RELATÓRIO DE FISCALIZAÇÃO AGENERSA/CASAN Nº 031/2025

PROCESSO	SEI-480002/000801/2025 , SEI-480002/002253/2025		
CONCESSIONÁRIA	PROLAGOS	BLOCO	Prolagos
REPRESENTANTES DA CONCESSIONÁRIA	Weslei – Coordenador Operacional Aline Barreto – Analista Jurídica		
UNIDADE/OBRA FISCALIZADA	EEE Camerum		
ENDEREÇO DA UNIDADE	Rua Rosa Dias da Costa, esquina com Av. Saputiaba, Porto d'Aldeia – São Pedro da Aldeia/RJ		
TIPO DE FISCALIZAÇÃO	Programada		
OBJETIVO DA FISCALIZAÇÃO	Verificar Operação dos equipamentos - Padrões aceitáveis		
MOTIVO DA FISCALIZAÇÃO	Verificação anual		
PERÍODO DE FISCALIZAÇÃO	25/03/2025

Fotos 4 e 5 – Quadro Elétrico com telemetria, proteção e inversor de frequência

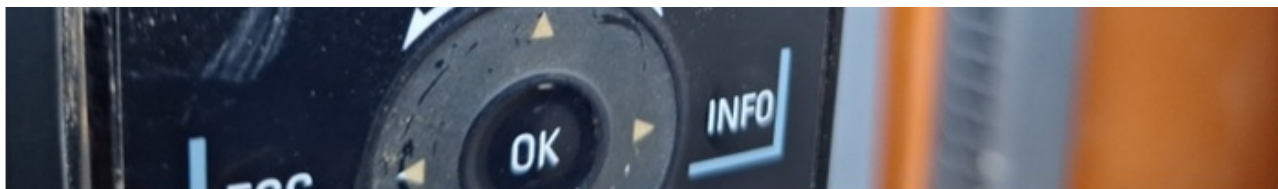
A operação da EEE é automatizada com inversor de frequência e sensor de nível. O controle é feito por telemetria.
